**AVIS RELATIF À LA PROTECTION
CONTRE LES EVENTUELS EFFETS NOCIFS ET NUISANCES
PROVOQUÉS PAR LES RAYONNEMENTS NON IONISANTS
GÉNÉRÉS PAR DES ANTENNES ÉMETTRICES STATIONNAIRES**

Commune : CHAUDFONTAINE - Exploitant : ORANGE

Référence exploitant : 077L1_3/ 30078L1_3/ 40078L1_3/ 50078L1_3

Rapport n° 5006 / 2023

Figure 1 : Vue en plan des lieux de séjour et des points de contrôle

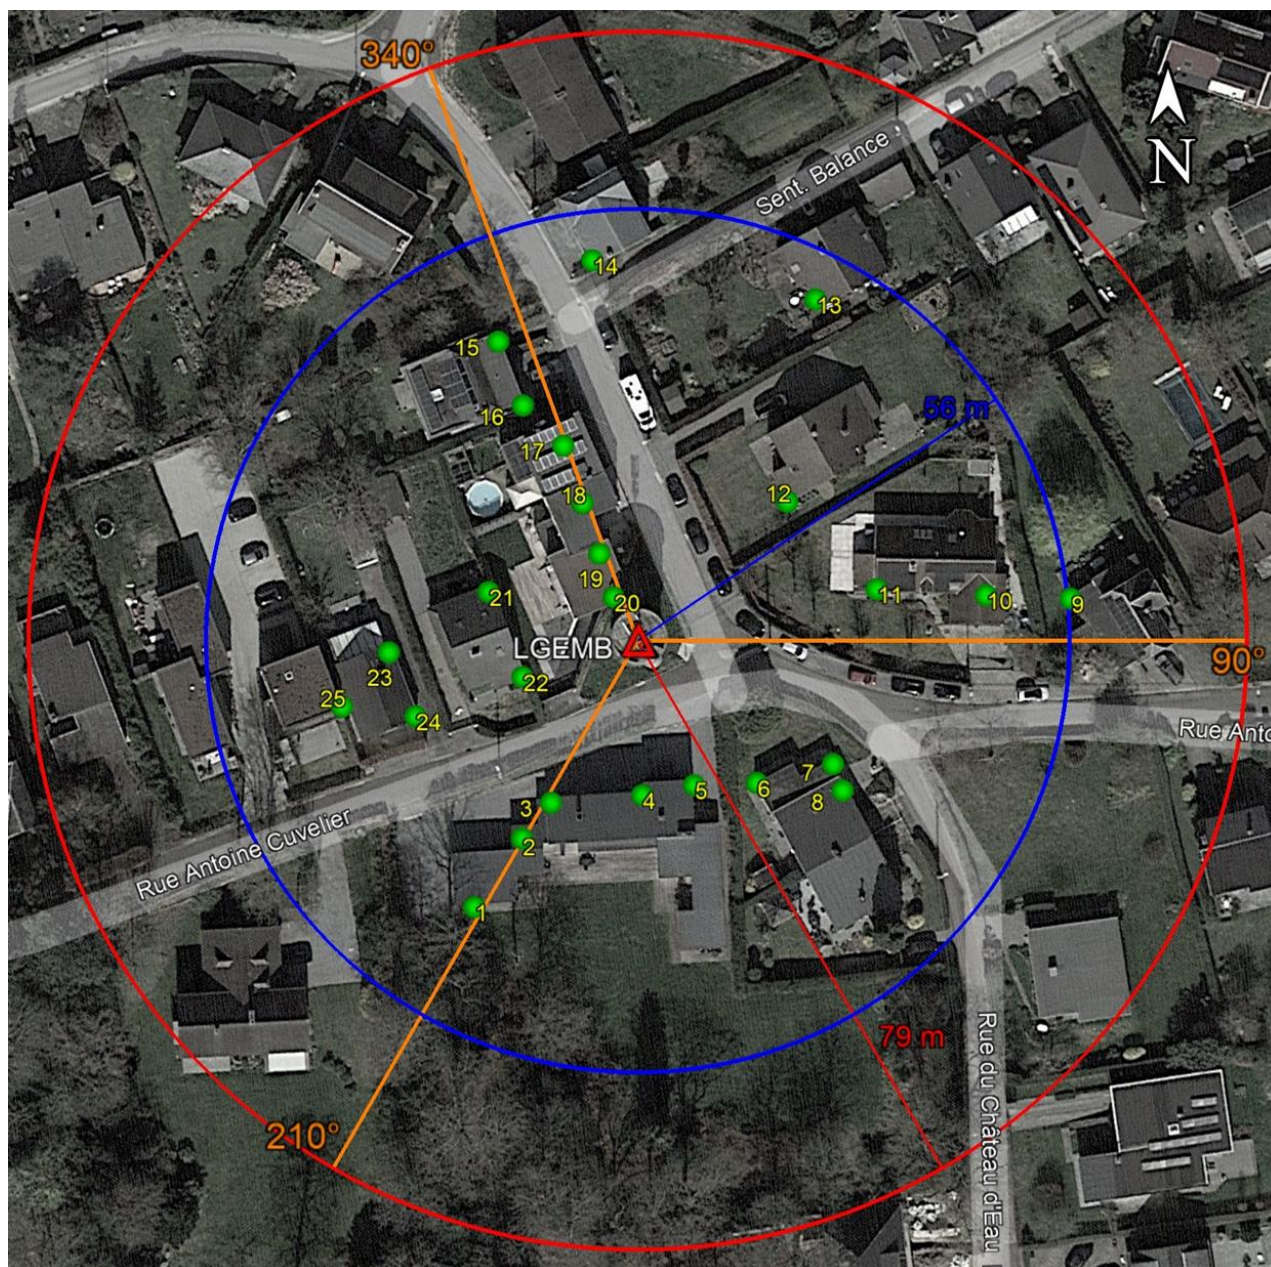
- le numéro du point de contrôle repris sur un des plans de la figure 1;
- le numéro du LS dans lequel se trouve le point de contrôle de la 1^{ère} colonne ;
- l'atténuation d'obstacle prise en compte pour le calcul de l'indice d'exposition dans le LS ;
- le résultat du calcul de l'indice d'exposition.

En ce qui concerne les antennes de l'installation mentionnées dans le tableau 1, la distance maximale à laquelle la limite pourrait être atteinte, à l'extérieur, est égale à 76,6 m. S'il n'y a pas de LS à une distance inférieure, les antennes respectent forcément la limite d'immission.

Dans le cas des LS situés à l'intérieur des bâtiments, une atténuation d'obstacle est prise en compte et il en résulte que la distance maximale à laquelle la limite pourrait être atteinte se réduit à 54,2 m.

Les résultats de l'évaluation décrite au paragraphe 4 indiquent que les antennes émettrices stationnaires de l'installation faisant l'objet du présent avis ne produisent pas, dans un lieu de séjour, un rayonnement électromagnétique maximum supérieur aux limites fixées à l'article 4 du décret.

Figure 2 : Vue en plan des installations d’antennes dans un rayon de 300 mètres autour de l’installation faisant l’objet de la demande d’avis

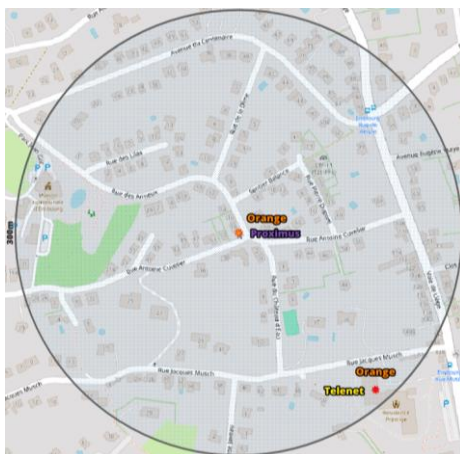
Le plan en projection verticale de la figure 2 indique la localisation des antennes actives éventuelles visées par le décret et situées dans un rayon de 300 mètres autour de l'installation référencée dans le paragraphe 2. Les données de localisation de ces antennes et les avis correspondant sont accessibles via le cadastre en ligne des antennes émettrices stationnaires⁶.

Compte tenu du nombre d’installations localisées dans la figure 2, il apparaît que l’intensité du rayonnement électromagnétique généré, dans les lieux de séjour situés à proximité de l’installation référencée dans le paragraphe 2, par l’ensemble des antennes émettrices stationnaires de l’ensemble des exploitants du même site d’antennes émettrices stationnaires respecte la limite fixée à l’article 4, § 2 du décret.
